LLAMADO MOPC N° 83/2018

LICITACIÓN PÚBLICA NACIONAL PARA LA CONTRATACIÓN DE EMPRESAS CONSTRUCTORAS PARA LA PAVIMENTACIÓN ASFALTICA DE VARIOS TRAMOS DE LA REGIÓN ORIENTAL – AD REFERENDUM A LA REPROGRAMACIÓN PRESUPUESTARIA

NOTA ACLARATORIA N° 01

Asunción, 10 de octubre de 2018

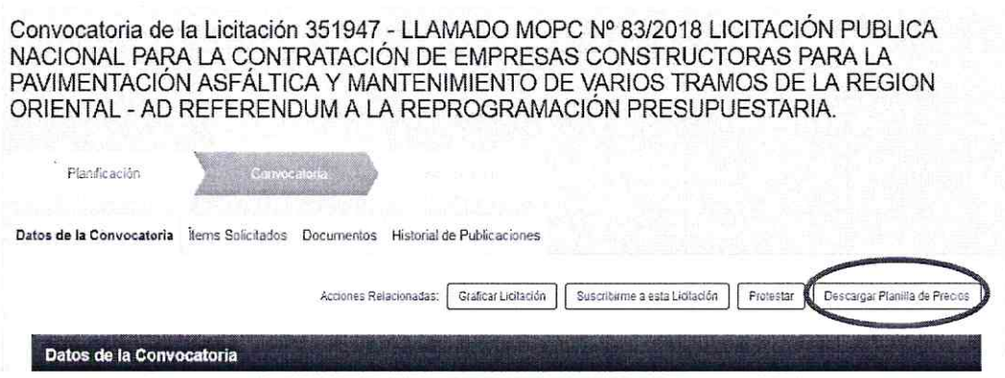
1. **CONSULTA:** El formulario de lista de precios descargado del SICP, no se condice con las planillas de cantidades y precios unitarios (folios 19 al 25 del PBC, Sección III. Alcance de las Obras). En ese sentido, existen discrepancias en la **cantidad de lotes a cotizar** y así también en las **cantidades del ítem 1** "Bacheo de empedrado existente" **e ítem 10** "Cunetas revestidas de hormigón" de algunos lotes, entre una y otra planilla.
   La pregunta es, con cuál planilla y con qué cantidades cotizamos? Haciendo la salvedad que, considerando los 13 Lotes y las cantidades del PBC, con los precios unitarios de referencia, se supera ampliamente el monto estimado del Llamado (Gs. 374.740.387.200)

RESPUESTA: Mediante Adenda N° 1 se modificó la planilla de precios a ser descargada del SICP, donde se pueden observar los 13 lotes. Para la cotización deberá descargar la planilla que se encuentra en la pestaña Descargar Planilla de Precios.

Los precios unitarios de referencia se modificaron mediante Adenda N° 1, siendo el monto estimado del llamado de Gs. 449.637.648.200.-
